**INTERVENTORIA TÉCNICA, ADMINISTRATIVA, FINANCIERA, AMBIENTAL,
JURÍDICA Y SUPERVISIÓN TÉCNICA INDEPENDIENTE PARA LA CONSTRUCCIÓN
DEL CENTRO ADMINISTRATIVO MUNICIPAL DE ENVIGADO (CAM), EN
CUMPLIMIENTO AL CONVENIO INTERADMINISTRATIVO
ENV-09- 09-0926-21, ACTA DE EJECUCIÓN N°9**

INFORME No.26 SUPERVISIÓN TÉCNICA INDEPENDIENTE

MES DE JULIO 2024

- Estructura metálica eje G (teatro)

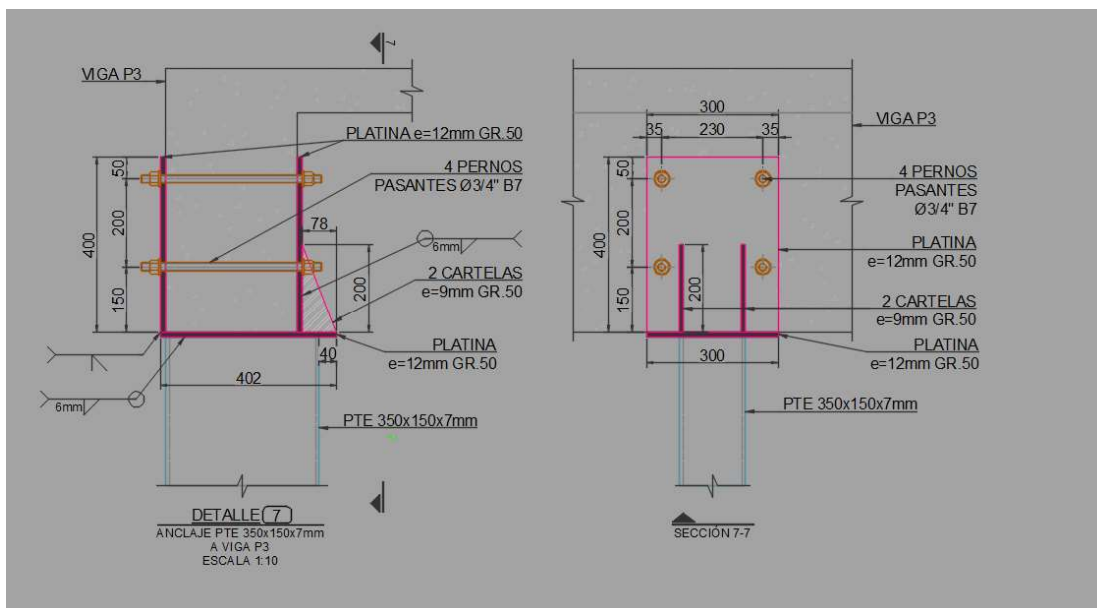
Teniendo en cuenta que se está finalizando la instalación de estructura metálica para muros perimetrales del Auditorio. En el área de buitrones paralelos al “eje 5” y sobre el “eje 5” del proyecto, se presentó la siguiente condición (ver imagen):

Se indicó a los diseñadores que en diseños el apoyo de la estructura metálica no está alineado con la vigueta de concreto de Piso 3, por esta razón, no fue posible garantizar fijación superior por medio de platinas y pernos.

Teniendo en cuenta que se viene finalizando la instalación de estructura metálica para muros perimetrales del Auditorio. En el área de buitrónes paralelos al "eje 5" y sobre el "eje 5" del proyecto, se presentó la siguiente condición (ver imagen):

Se resalta en un círculo rojo, apoyo de la estructura metálica que no quedó alineado con vigueta de concreto de Piso 3, por esta razón, no es posible garantizar fijación superior por medio de platinas y pernos.

Mediante correo electrónico del 12 de abril de 2024, el diseñador indicó que los elementos de fachada sí requieren apoyo y anclaje en vigueta superior e informó que se puede emplear el detalle 7 del plano, simplemente el fabricante deber ajustar el detalle a las medidas reales en campo. La pestaña se generaría entonces hacia el exterior de la fachada.

En respuesta el 2024/07/18 el diseñador aclaró que la responsabilidad es del fabricante, e indicó que se puede armar el perfil con las mismas especificaciones en medidas y calidad del material original, así mismo, las conexiones de empalme deben ser realizadas por el fabricante garantizando la máxima capacidad del perfil que conectan.

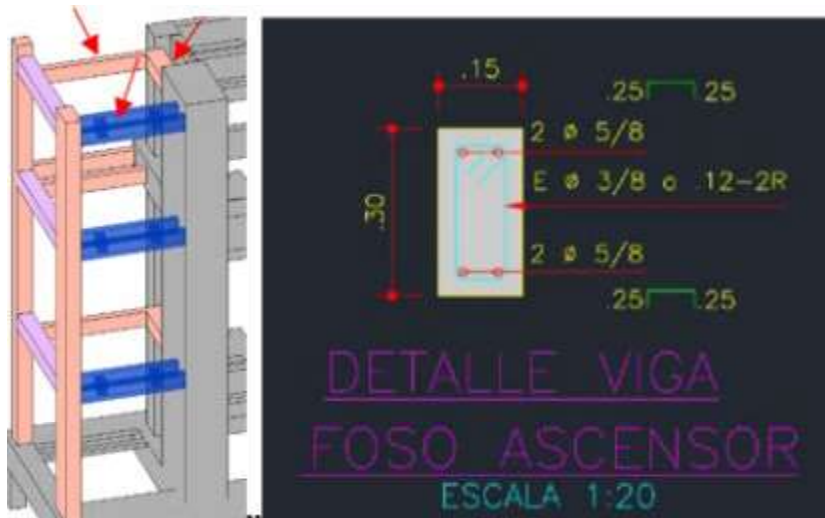
4	Disciplina	Fronte de obra	Nivel	Fecha	Imputable	Consulta	Exponente	Archivo	Imagen	Validación
278	EST	TORRE NORTE	PISO 12 Y 13	14-05-2024	Diseño inicial	En el piso 12 se evidencia una serie de muros de una altura libre mayor a la especificada en los planos de elementos no estructurales (7.9m) por lo que se requerirá de un detalle adicional para la construcción de estos muros. El 29 de noviembre del año 2023 el Ing. Jonathan Monsalve realizó una consulta para los muros de la zona del ascensor 7 (de piso 1 a piso 3), los cuales tienen alturas libres variables que van de 6.7m a 9.8m, en la respuesta a esta consulta (enviada el 30/11/2023) se recibió el detalle de unas vigas de sección 0.15m x 0.3m como elementos de confinamiento y/o apoyo. Se solicita autorización para usar el detalle de estas vigas para la construcción de los muros del Piso 12.	Yesica Julio de la Rosa	301 - TNO1-421013-ENE 110 - CAE_TN_PL_PISO 11 Y 12 111 - CAE_TN_PL_PISO 13 Y 14

4	Disciplina	Frete de obra	Nivel	Fecha	Imputable	Consulta	Exponente	Archivo	Imagen
279	EST	TORRE NORTE	PISO 1	14-05-2024	Diseño inicial	En el nivel P1 de Torre Norte buitrón hidráulico contiguo a las escaleras, se evidencian varios muros de bloque de 20cm que presentan una altura libre entre los 9.3m hasta los 9.8m sin ningún tipo de viga de amarre o elementos de confinamiento, por lo que se requerirá de un detalle adicional para la construcción de estos muros. El 29 de noviembre del año 2023 el Ing. Jonathan Monsalve realizó una consulta para los muros de la zona del ascensor 7 (de piso 1 a piso 3), los cuales tienen alturas libres variables que van de 8.7m a 9.8m, en la respuesta a esta consulta (enviada el 30/11/2023) se recibió el detalle de unas vigas de sección 0.15m x 0.30m como elementos de confinamiento y/o apoyo. Se solicita autorización para usar el detalle de estas vigas para la construcción de los muros del Piso 1.	Yesica Julio de la Rosa	301 - TN01-e21013-ENE 110 - CAE_TN_PL_PISO 11 Y 12 111 - CAE_TN_PL_PISO 13 Y 14

Por favor confirmar en las consultas #278 y #279, si lo van a realizar en superboard o en mampostería, porque si es en mampostería, para programar la entrega de los esquemas de ubicación de machones y anillos de vigas.

Respuesta Coninsa R/(2024-06-06): En el piso 12 al igual que en el piso 1 al piso 3 en la zona del ascensor para uso del alcalde en Torre Norte, se debe realizar una estructura secundaria que permita apoyar la mampostería (machones y dos anillos de viguetas). También en el piso 12 pueden revisar el cambio de mampostería por superboard.

Respuesta Coninsa R/(2024-06-06): En el piso 1 de la Torre Norte en la zona del buitrón, aplica la misma respuesta de las consultas anteriores, debido a la altura de la mampostería se debe realizar una estructura secundaria que permita apoyar la mampostería (machones y dos anillos de viguetas), de igual forma pueden revisar si lo hacen en superboard.

Respuesta interventoría (07-06-2024): Se confirmó al diseñador mediante correo electrónico del 07 de junio de 2024, que las consultas #278 y # 279 los muros se harán en mampostería,

Consultas estructurales balcón torre sur entre piso 11 a piso 13.

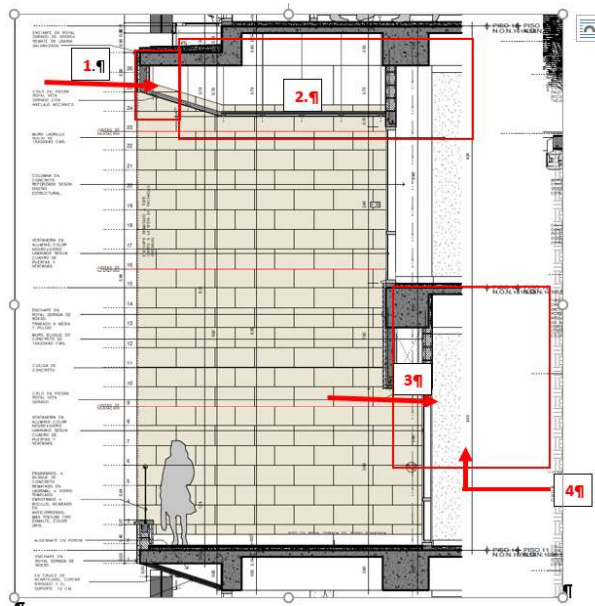
Respecto a la imagen anterior se solicitó al estructural las siguientes consultas.

- **1.** Se solicitó detalle estructural de la cuelga ubicada en la losa acartelada del piso 12 (Ver imagen)
- **2.** Se solicitó detalle del cielo falso de soporte del royal beta en la zona de balcón de torre sur.
- **3.** Se solicitó detalle estructural de la cuelga en concreto que nace de la viga V12 - H y que soportará el enchape en royal beta.
- **4.** Se solicitó detalle del cielo de soporte del royal beta entre la cuelga en concreto y la cuelga en bloque ubicada debajo de la viga V12-H.

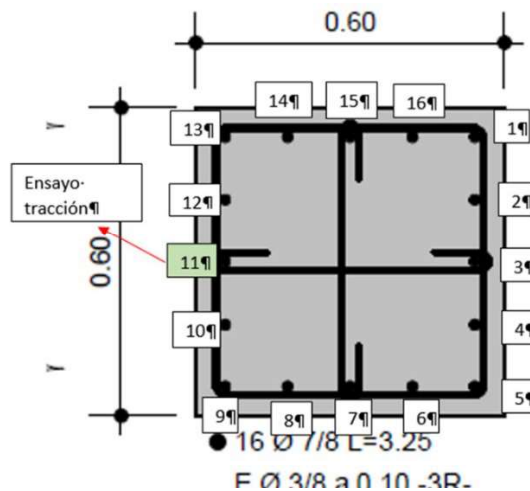
Se realizó prueba de anclajes para la viga de la rampa del piso 1 (Eje G) que llega a la columna H5: En planos inicialmente se contemplaba realizar anclajes de 1.35 m, debido a que en un principio dicha viga no estaba diseñada y ya se había construido la columna H5..

Debido a que no fue posible realizar los anclajes de 1.35 m de profundidad ya que los proveedores consultados no contaban con equipos para realizarlos, se solicitó revisión de ejecutarlos a 1.20m de profundidad, los cuales fueron autorizados por el estructural, sin embargo, debido a la dificultad y la cantidad de acero presente en la columna fue posible solo realizar las profundidades que se mencionan en el siguiente cuadro, para lo cual se realizó prueba de tracción y se envió el resultado al diseñador estructural.

En respuesta el estructural indicó que revisó el informe presentado por la empresa Ideas Civiles donde se concluye que se presentaron la misma profundidad mínima de anclaje para barras de 7/8", que el anclaje revisado presentó estabilidad durante la aplicación de la carga y porcentajes de fluencia fue acorde, adicionalmente en la tabla presentada se tienen profundidades de anclaje mayores al mínimo (0.80m a 1.20m) y el epóxico empleado fue tipo Dayton, condiciones favorables.
